Samodzielny Publiczny Zakład Opieki Zdrowotnej  
Uniwersytecki Szpital Kliniczny  
im. Wojskowej Akademii Medycznej  
Uniwersytetu Medycznego w Łodzi  
Centralny Szpital Weteranów

Łódź, dnia 02.10.2020 r.

**Dotyczy: przetargu nieograniczonego 146/PN/ZP/D/2020 Dostawa sprzętu medycznego z podziałem na pakiety dla Uniwersyteckiego Szpitala Klinicznego im. Wojskowej Akademii Medycznej – Centralny Szpital Weteranów w Łodzi**

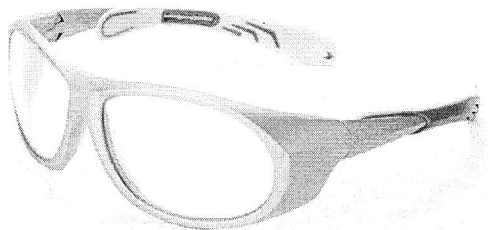
Czy Zamawiający wymaga oferowania okularów ochronnych rtg spełniających wymagania norm dotyczących środków ochrony osobistej? Prosimy o podanie liczby wymaganych okularów ochronnych oraz czy mają to być okulary typu gogle czy nadokulary, wg wzorów prezentowanych na zdjęciach poniżej:

Okulary ochronne RTG model sportowy, ochrona przednia Pb 0.75mm, ergonomiczne zauszniki Soft-Pad regulacja 3-stopniowa długości, nanosek TPR, ciężar 84g, zgodne z dyrektywami 89/686/EEC klasa II, opakowanie zawiera: okulary RTG, sztywny futerał ochronny, spray przeciw parowaniu, czyścik, opaska.

**Odpowiedź Zamawiający nie wymaga.**
